TRÁMITE DE INFORMACIÓN PÚBLICA

CONTESTACIÓN DE ALEGACIONES JULIO-AGOSTO 2016

TOMO I:

PLAN ESPECIAL DE PROTECCIÓN VEGUETA-TRIANA
Documento con los cambios aprobados por acuerdo de la junta de Gobierno de la Ciudad en sesión de 8 de junio de 2017.

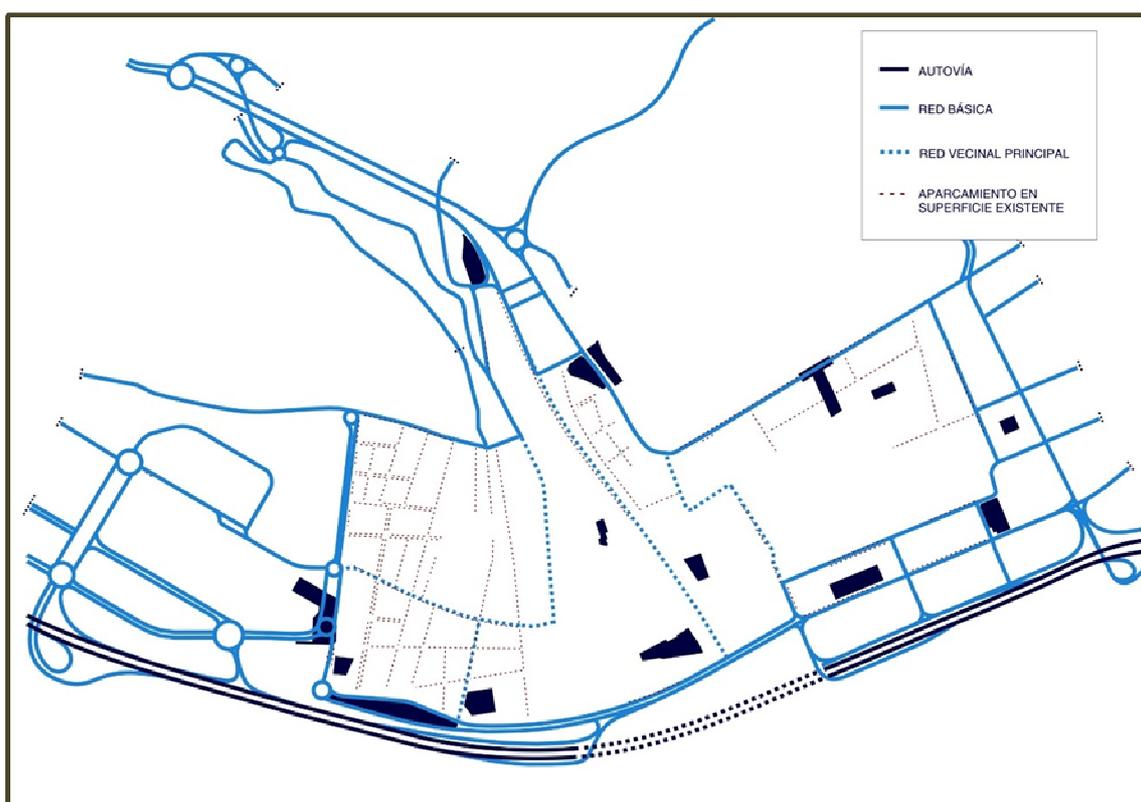
En la Memoria de Ordenación Estructural del PGO se establece el mecanismo que consolida la correspondencia de 1 habitante por cada 30 m² construidos, aspecto que se corresponde con la media municipal de 3 miembros por vivienda. Por ello, partiendo de una vivienda de media de 90 m², tendríamos en cuanto al volumen edificable que se reduce por la ordenación propuesta en el PEP-VT de 1.404 m² (véase apartado 5.6.2 de la Memoria de Ordenación), una merma potencial de población de 47 habitantes.

Si bien en el apartado 5.6.2 de la Memoria de Ordenación del PEP-VT se ha sido riguroso a la hora de fijar exactamente los incrementos de volumen, hay que señalar que en la ciudad consolidada la densidad que hay que tomar como referencia es la existente.

En coherencia, el anteproyecto de la Ley del Suelo señala en su art.140 "(...). En el caso de que las densidades existentes sean superiores a las señaladas en este apartado, esta limitación se establecerá en la realidad preexistente, sin que esta restricción afecte a las parcelas vacantes".

En resumen, el estándar de densidad poblacional se aplica a los nuevos desarrollos, no a los preexistentes que lo fueron dentro de la norma, dejando claro, en este caso, que no se toleran crecimientos en la densidad poblacional de la ciudad, sino que se toleran los ya existentes previamente.

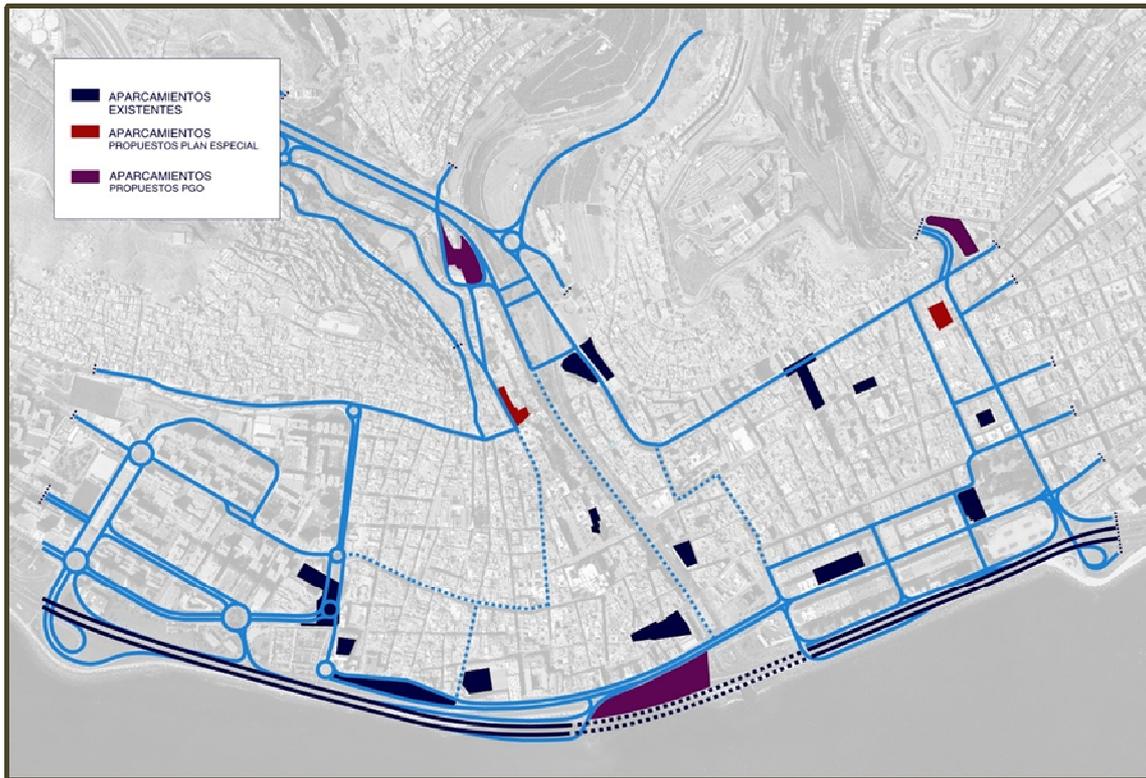
Aunque desde el Plan Especial se concluye que la oferta de aparcamientos es suficiente para la población residente (4.898 plazas demandadas) y se dota de más de 3.564 plazas para el visitante, se entiende que la condición comercial y turística del ámbito, y al amparo del requerimiento de la citada distribución perimetral del tráfico motorizado, resulta esencial una ampliación de la dotación de aparcamientos.

En este sentido y dentro del área de influencia del Plan Especial, se han considerado las nuevas dotaciones de aparcamiento que desde el planeamiento municipal se proponen para mejorar la oferta y consolidar el modelo de movilidad.

Cabe destacar que, si bien en la redacción del Plan Especial se proponía una nueva dotación localizada en la Calle Francisco Gourié (EL/AP a la altura de la calle Munguía), se ha reconsiderado dicha propuesta ante la dificultad que entrañaría ejecutar un aparcamiento con una cota inferior a la del nivel del mar, así como, el número de plazas que se obtendrían, unas 80 plazas de aparcamiento en las parcelas vacantes, habría que añadir el conflicto derivado de esta ubicación en las proximidades de una zona de potencialidad arqueológica (09. Subsuelo presencia de bodegas, pescaderías y embarcaderos). Por tanto, y ante la complejidad de la ejecución real de esta dotación de aparcamientos, se ha decidido eliminar esta propuesta.

En cambio, paralelamente, se ha estimado una nueva dotación localizada en la calle Pérez Galdós, frente al edificio principal del Cabildo de Gran Canaria. Se ha valorado una edificación de 4 plantas sobre rasante y 2 plantas bajo rasante.
